To: 5.1.2e | 5.1.2e | @ groningen.nl
From: 5.1.2e
Sent: Fri 1/31/2025 11:44:13 AM
Subject: RE: Helpman noord kostenverdeling opzet
Received: Fri 1/31/2025 11:44:15 AM

From: 5.1.2e <5.1.2e | @ groningen.nl>
Sent: vrijdag 31 januari 2025 11:20
To: 5.1.2e <5.1.2e | @ groningen.nl>; 5.1.2e <5.1.2e | @ groningen.nl>
Subject: Helpman noord kostenverdeling opzet
Goedemorgen 5.1.2e en 5.1.2e

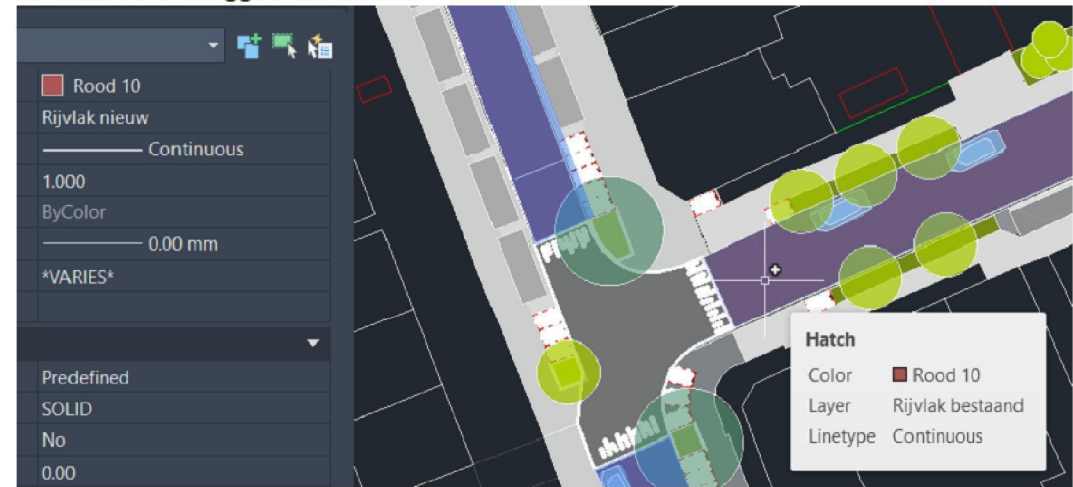
Hoi 5.1.2e even een korte vraag:
Waarom is er gekozen voor nieuwe klinkers in de Helper Weststraat (westelijke straat op onderstaande afbeelding) en gerekend met bestaande klinkers voor de Helper Molenstraat? (oostelijke straat op onderstaande afbeelding)
In beide straten liggen nu klinkers.
